東海第二発電所 保管場所・アクセスルート 審査会合における指摘事項の回答

平成29年10月3日
日本原子力発電株式会社

1. 審査会合での指摘事項(保管場所・アクセスルートに係る指摘事項)

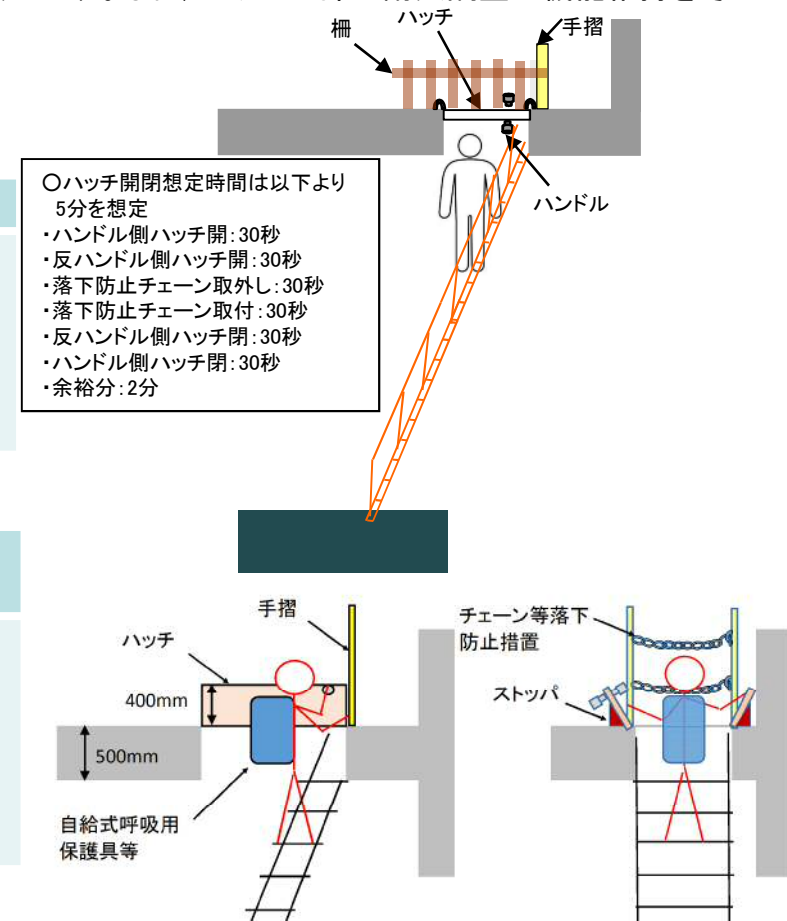
原子炉建屋付属棟内のCS電気室1階からケーブル処理室への新設階段に設置するとしているハッチについて、仕様及び運用(電源喪失時も含めて、CS電気室1階からケーブル処理室へ昇る際のハッチ開の方法含む)を整理して提示すること。

- ・火災区域のバウンダリを確保するために、火災区域境界として3時間耐火隔壁機能及びラッチ機構を有するハッチを設置する。(防火扉と同じ構造)

新設ハッチ部の概要を第1図、ハッチ部の仕様を第1表、寸法と重量を第2表に示す。なお、ハッチ上部は耐火隔壁の機能維持を考慮して通行禁止とし、柵等による立ち入り制限を行う。

- ・人力によりハッチ開閉作業を行う。

※2: 開閉時はヒンジ部も荷重を分担するため、人力での開閉時の重さは約9.5kg

第四系基底の標高分布及び段丘区分図

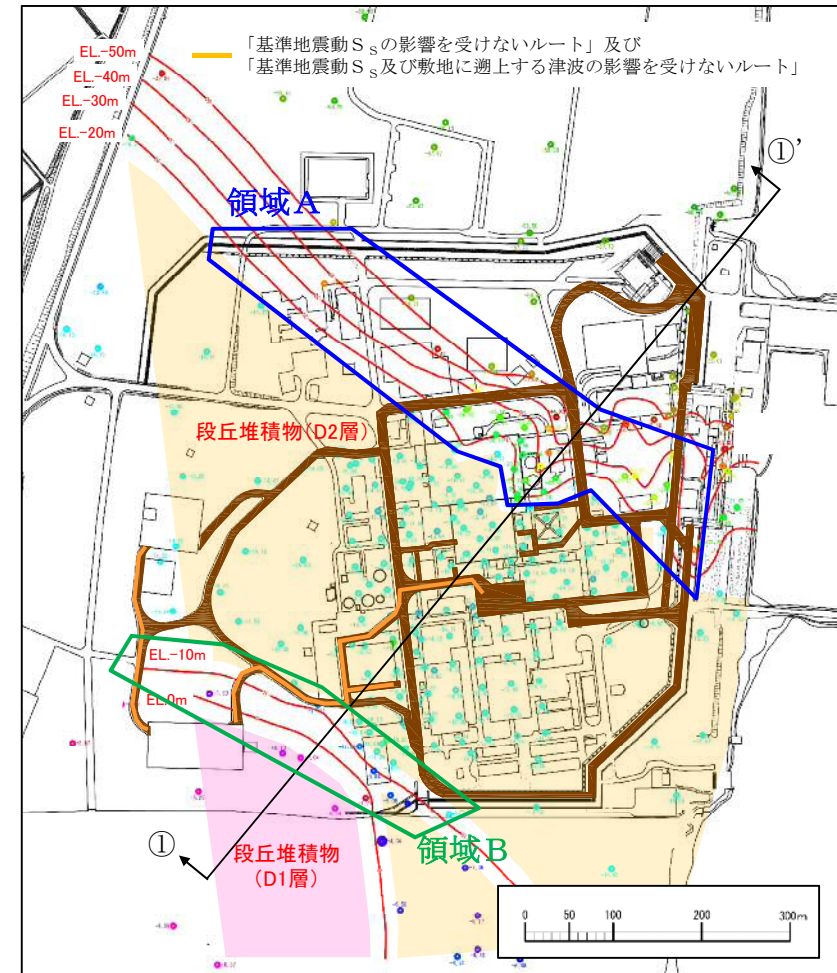
東海第二の敷地の地質・地質構造を踏まえたアクセスルートリスク評価を整理して提示すること。

- 敷地の第四系は、砂層、砂礫層、粘土層からなり、概ね水平に分布している。
- また、敷地の北部と南部には北西-南東方向に延びる岩盤の深度の急変部が認められ、これに伴う第四系の層厚及び地層構成の変化が認められる。(北部:領域A, 南部:領域B)

- 敷地全体に想定されるリスク
 1. 重要施設設置において大規模な掘削・埋戻が行われており、地山と埋戻部の不等沈下が想定される。
 2. 砂質地盤に液状化を仮定すると噴砂によりアクセスルートに不陸が生じるリスクが想定される。
- 岩盤深度の急変部に想定されるリスク
 3. 岩盤の傾斜に伴う堆積層厚の変化により、沈下量が場所的に変化することが想定される。
 4. 岩盤の傾斜部付近の第四系の地層構成の変化により、沈下量が場所的に変化することが想定される。

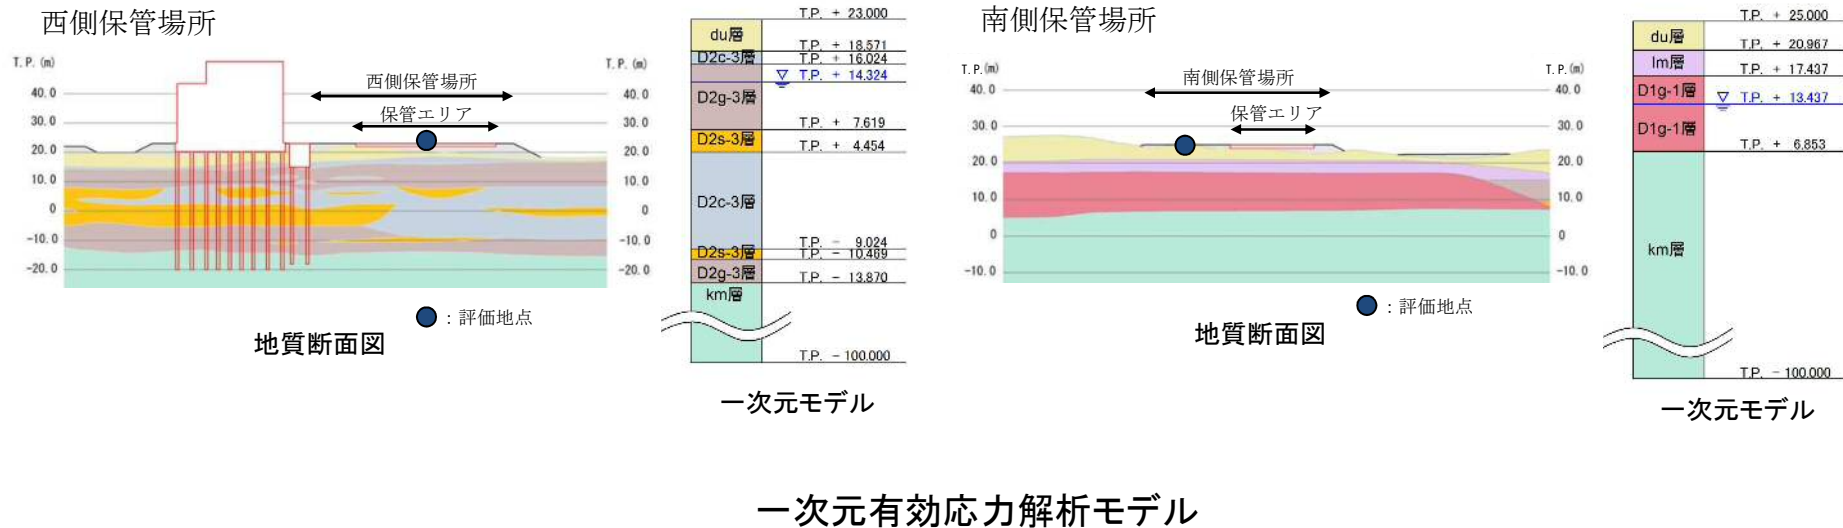
屋外アクセスルートの評価に係る周辺斜面の崩壊及び道路面のすべり評価の記載を整理して提示すること。また、液状化に伴う沈下量の評価におけるFLIPの適用性を整理して提示すること。

液状化による沈下量は、液状化を含めた地震時の地盤の変形とその後の排水沈下を想定し、両者を合算して求める。

- ・液状化を含めた地盤の変形については、有効応力解析による地震時の残留変位により算出する。
- ・排水沈下については、液状化後の排水に伴う沈下量を算出する。

有効応力解析法は、地盤内の応力を有効応力及び間隙水圧に分けて評価する手法であり、地震時の地盤内の間隙水圧の上昇及びそれに伴う有効応力の低下による地盤挙動の変化を適切に考慮できるため、液状化を含めた地盤の地震時応答を評価することができる。FLIPは、運輸省港湾技術研究所において開発された有効応力解析法に基づく、二次元地震応答解析プログラムであり、被災事例などの再現解析も行われている。

沈下量・浮き上がりの検討に用いる地下水位

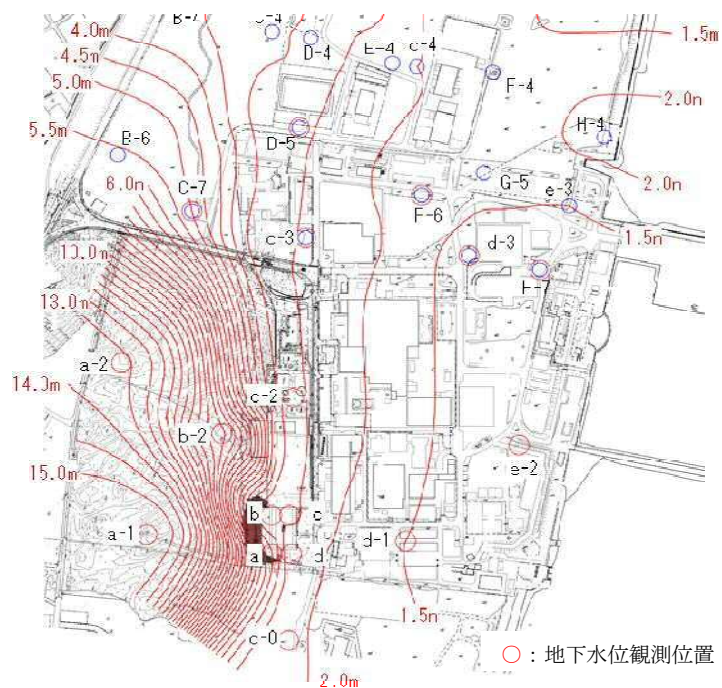
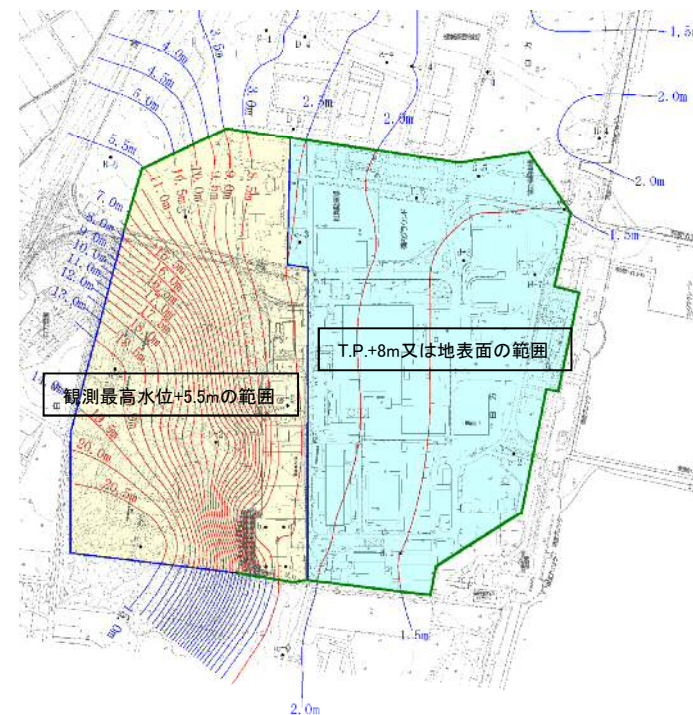
防潮堤の設置に係る地下水位設定の考え方を示した上で、浮き上がりや沈下量評価に与える影響及びその影響を踏まえたアクセスルート選定の考え方を整理して提示すること。

- 防潮堤の設置により地下水位が上昇する可能性を考慮し、地下水位は保守的に防潮堤に囲われた範囲のうち、地表面高さがT.P.+8m以下の範囲について、T.P.+8m又は地表面のいずれか低い方に設定する。
- 防潮堤に囲われた範囲のうち、地表面高さがT.P.+8m以上の範囲については、T.P.+8mに浸出面が存在することから、その西端を始点とし、保守的に現状の動水勾配を加えた水位を地下水位とする。
- 上記の検討条件に対し、液状化による沈下及び浮き上がりの再評価を実施する。

サービス建屋(東 I)のがれき撤去範囲

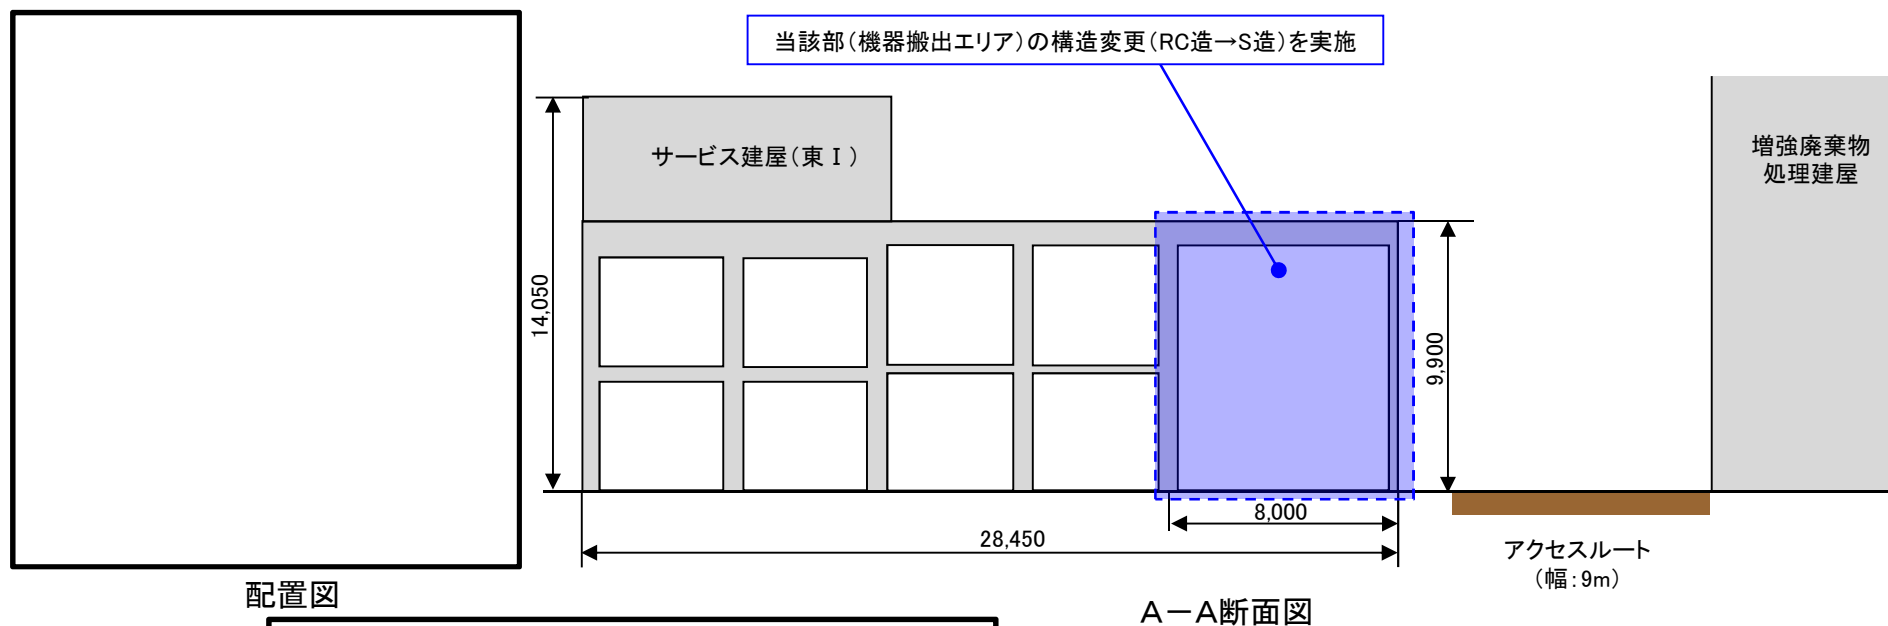
- 屋外アクセスルート上において、液状化による地中構造物の浮き上がり等を評価した結果、可搬型設備(車両)が乗り越えることができる段差量15cmを越える箇所があることを確認した。
- 特に、敷地北側については、段差量が1mを越える箇所が数箇所あることを確認した。
- これらに対し、以下の対策又は運用により、重大事故等への対応を可能とする。
 - ① 地震時に車両通行を想定するルートのうち、段差量が15cmを越える箇所について、路盤補強等の対策を実施
 - ② 但し、段差量が1mを越える箇所を含む敷地北側のルートについては、地震時の車両通行を想定しないルートとして設定(対応要員の通行は想定)
 - ③ 敷地中央付近にあるサービス建屋(東Ⅰ)の構造変更を新たに実施し、敷地東側への車両通行ルートを確保
- 上記の対策又は運用により、複数のアクセスルートが設定可能であり、有効性評価における時間成立性についても影響のないことを確認した。
- 次頁以降に、アクセスルート確保対策の概要と当該対策とは別に実施する水源変更も踏まえて確認したアクセスルート設定変更に係る評価結果を示す。

現在のRC構造では倒壊時にアクセスルートに干渉した場合、早期のがれき撤去は困難であるため、倒壊時でもホイールローダによるがれき撤去によりアクセスルートの幅5mを確保できるようにS造に構造変更を行う。
